Doc No. FRO-TA-0085/REV.0

第18回 特定兼用キャスクの設計の型式証明等に係るヒアリング  
(2021年8月23日)

## 発電用原子炉施設に係る特定機器の設計の型式証明申請 (審査会合コメント回答)

日立GEニュークリア・エナジー株式会社

### 特定兼用キャスクに加速度が作用した場合に安全機能に影響する部位

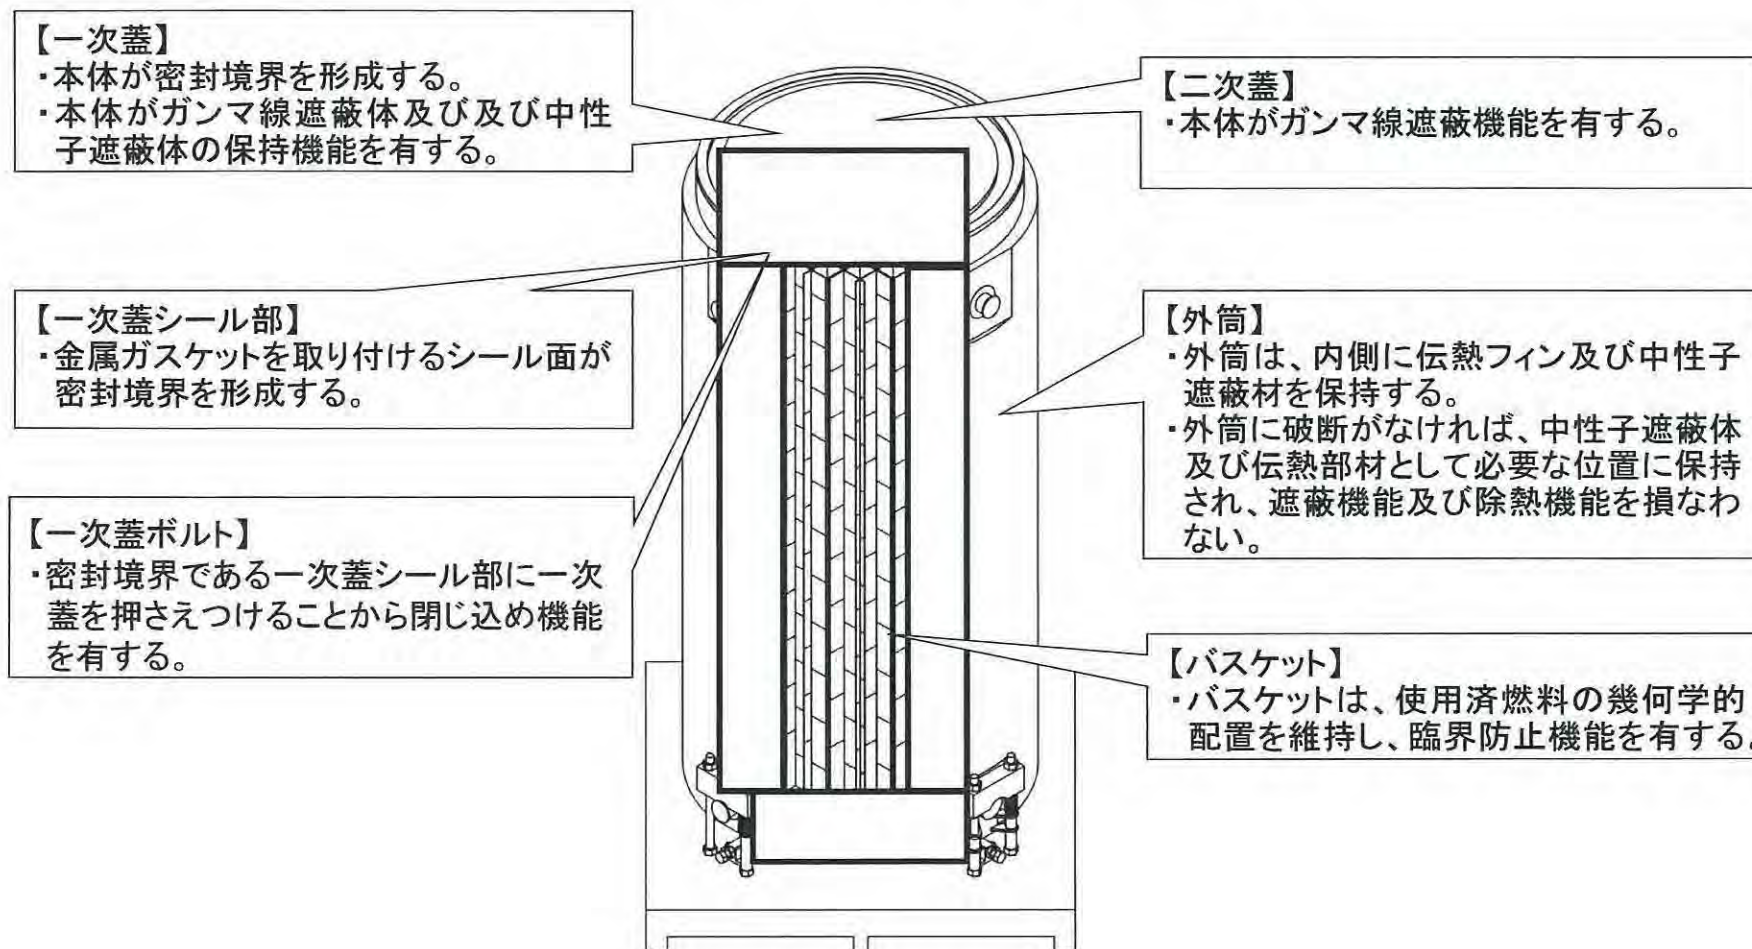
No.	受領日	コメント内容	該当条文	コメント回答	対応状況
20	2021/7/13 審査会合	第4条(地震)への基準適合性のうち、基礎等に固定する設置方法について、トラニオンを用いた固定により特定兼用キャスクが転倒しない設計とするとしているが、トラニオンの健全性に加えて、4つの安全機能を担保する主要な部材の強度評価結果、及び一次蓋の横ずれ評価結果を提示すること。	第四条	4つの安全機能を担保する主要な部材として、一次蓋、一次蓋シール部、一次蓋ボルト、二次蓋、外筒及びバスケットを評価部位とする。 地震荷重による加速度がHDP-69BCH(B)型に作用すると、HDP-69BCH(B)型には慣性力が生じるため、この慣性力に対する上記の各部材の強度評価と一次蓋の横ずれの評価を実施した。 地震荷重による慣性力を包絡する輸送時の慣性力(加速度)が作用しても、上記の各部材は供用状態Dの基準を満足し、HDP-69BCH(B)型の安全機能が損なわれることはない。また、一次蓋に生じる慣性力よりも、一次蓋とフランジの間の摩擦力の方が大きいため、一次蓋の横ずれは生じない。  【詳細は、資料1-4に示す】	本審査会合 で説明
21	2021/7/13 審査会合	第5条(津波)及び第6条(竜巻)への基準適合性のうち、閉じ込め機能を有しているフランジ部の評価として、荷重が作用してもフランジ部が概ね弾性範囲に留まることとしているが、一次蓋の横ずれ評価も合わせて示すこと。	第五、六条	津波荷重、又は竜巻飛来物による衝突荷重がHDP-69BCH(B)型に作用した場合、HDP-69BCH(B)型には慣性力が作用するため、この慣性力に対する一次蓋の横ずれの評価を実施した。 評価の結果、一次蓋に生じる慣性力よりも、一次蓋とフランジの間の摩擦力の方が大きいため、一次蓋の横ずれは生じない。  【詳細は、資料1-5、資料1-6に示す】	本審査会合 で説明

- ・ HDP-69BCH(B)型について、安全機能(遮蔽、密封、除熱、臨界防止)を有する部材と評価基準を示す。
- ・ 兼用キャスク告示地震力が作用した時、HDP-69BCH(B)型の評価部位には慣性力(加速度)が生じる。
- ・ 慣性力が生じても評価部位が評価基準を満足することを確認する。

評価部位	主要な安全機能	安全機能の内容	規則の要求事項	評価の考え方	評価基準
一次蓋	・ 閉じ込め機能 ・ 遮蔽機能	・ 密封境界を構成する部材である。 ・ 主要なガンマ線遮蔽体及び中性子遮蔽体の保持機能を有するものである。	・ 安全機能が損なわれるおそれがないこと。 ・ 兼用キャスクの閉じ込め機能を担保する部位は、荷重条件に対しておおむね弾性状態に留まる範囲で耐えること。	・ 発生応力が供用状態Dの基準を満足することでおおむね弾性範囲に留まることを確認できる。 ・ おおむね弾性範囲に留まれば、遮蔽体として必要な位置に保持され、遮蔽機能を損なわない。	供用状態D
一次蓋シール部	・ 閉じ込め機能	・ 密封境界を構成する部材である。			供用状態D
一次蓋ボルト	・ 閉じ込め機能	・ 密封境界を構成する部位である。			供用状態D
二次蓋	・ 遮蔽機能	・ 主要なガンマ線遮蔽体の一つである。	・ 安全機能が損なわれるおそれがないこと。	・ 発生応力が供用状態Dの基準を満足し、おおむね弾性範囲に留まれば、遮蔽体として必要な位置に保持され、遮蔽機能を損なわない。	供用状態D
外筒	・ 遮蔽機能 ・ 除熱機能	・ 中性子遮蔽材であるレジン保持し、伝熱部材である伝熱フィン*1が取り付けられる部位である。	・ 安全機能が損なわれるおそれがないこと。	・ 発生応力が供用状態Dの基準を満足し、おおむね弾性範囲に留まれば、遮蔽体及び伝熱部材として必要な位置に保持され、遮蔽機能及び除熱機能を損なわない。	供用状態D
バスケット	・ 臨界防止機能	・ 使用済燃料の幾何学的配置を維持し、臨界を防止する部位である。	・ 安全機能が損なわれるおそれがないこと。	・ バスケットの変形量を臨界解析で考慮した時に臨界防止機能に影響しないことを確認すれば、臨界防止機能を損なわない*2。	臨界防止機能に影響する変形が生じないこと。

\*1: 伝熱フィン、外筒が健全であれば破損しないため、外筒のみ評価を実施。

\*2: 外運搬規則の技術上の要件である9m落下の条件でのバスケットの変形量を考慮しても、臨界防止機能に影響しないことは、臨界解析にて確認している。
